女川原子力発電所2号機
敷地の地形、地質・地質構造について
(コメント回答)
(補足説明資料)

平成29年 6月 9日
東北電力株式会社

審査会合(H29.3.24)におけるコメント

## 2.2.2 OF-2断層【水平方向の連続性(西端部①:2号原子炉掘削西壁法面)】

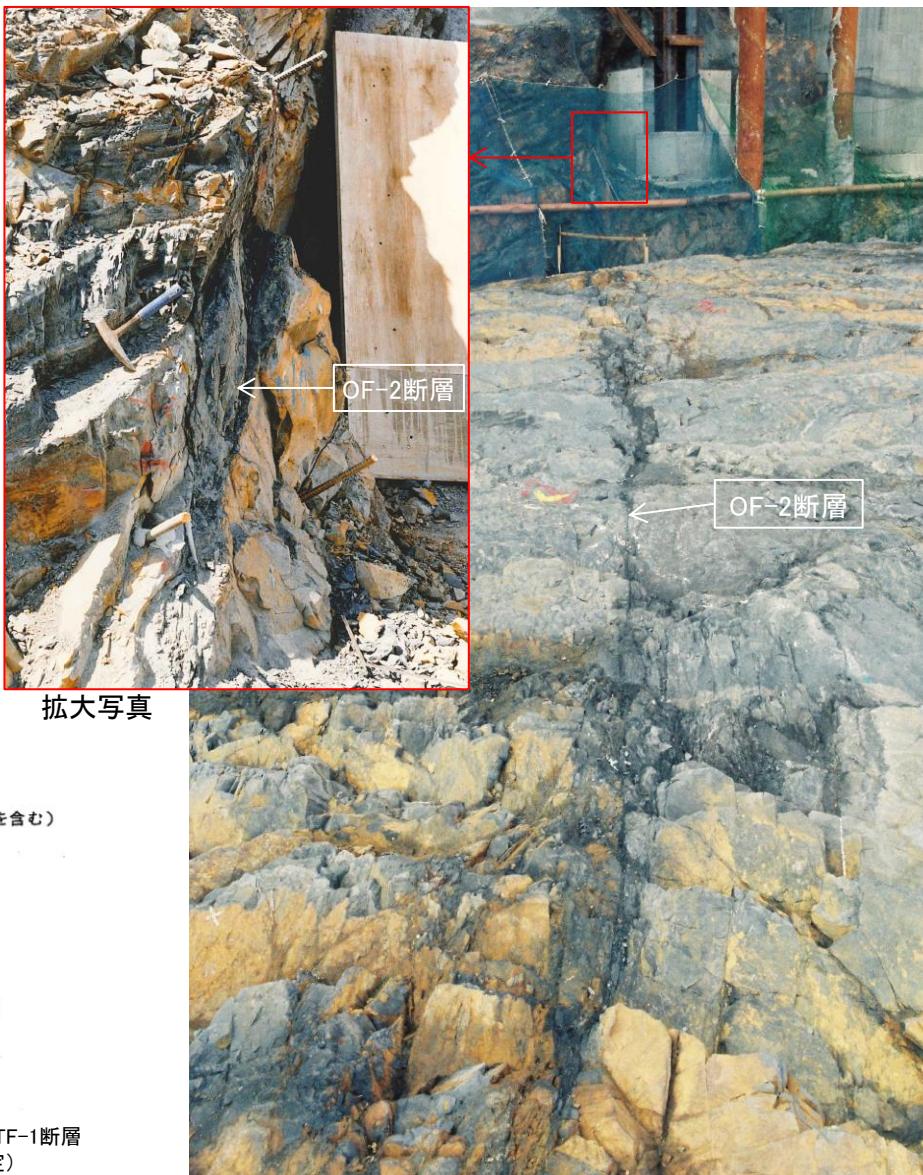
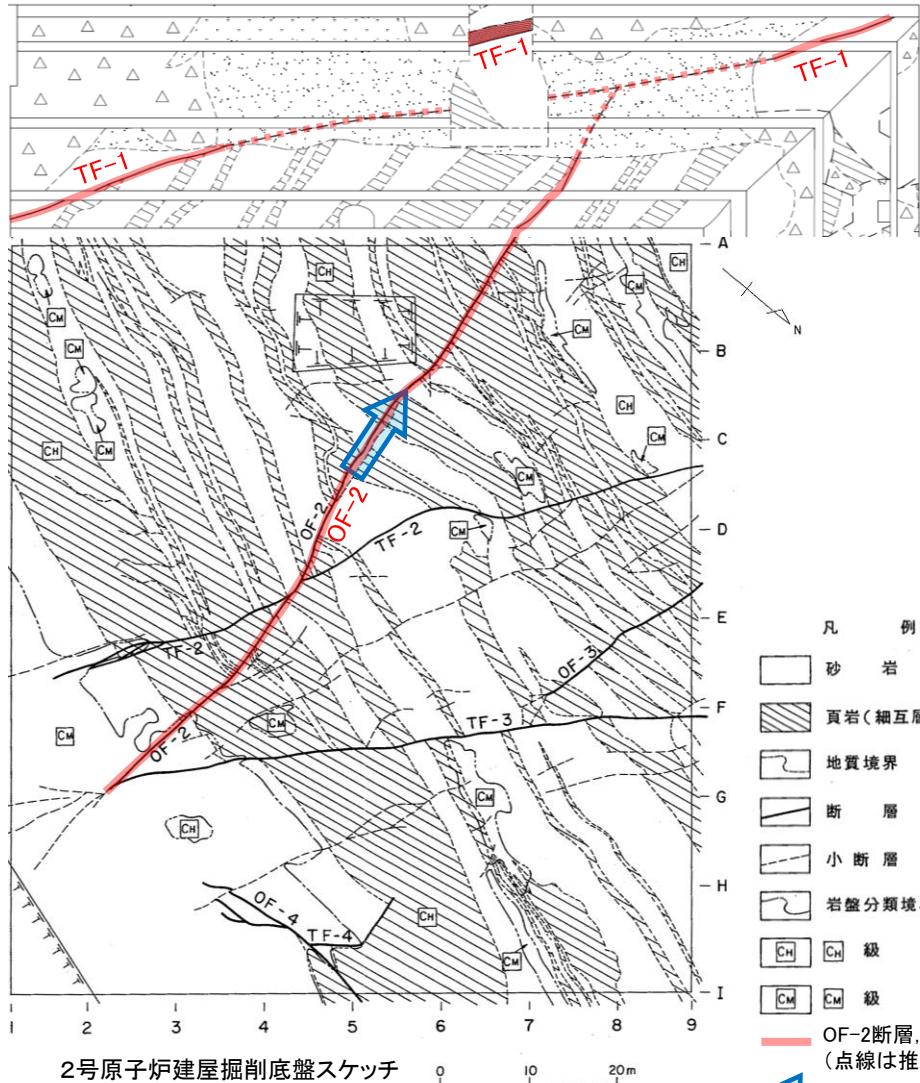
コメントS165

- ▶ 2号原子炉掘削西壁法面にて、OF-2断層とTF-1断層が近接して分布するものの、接合関係は不整合により上位の沖積層に削剥され確認されない。
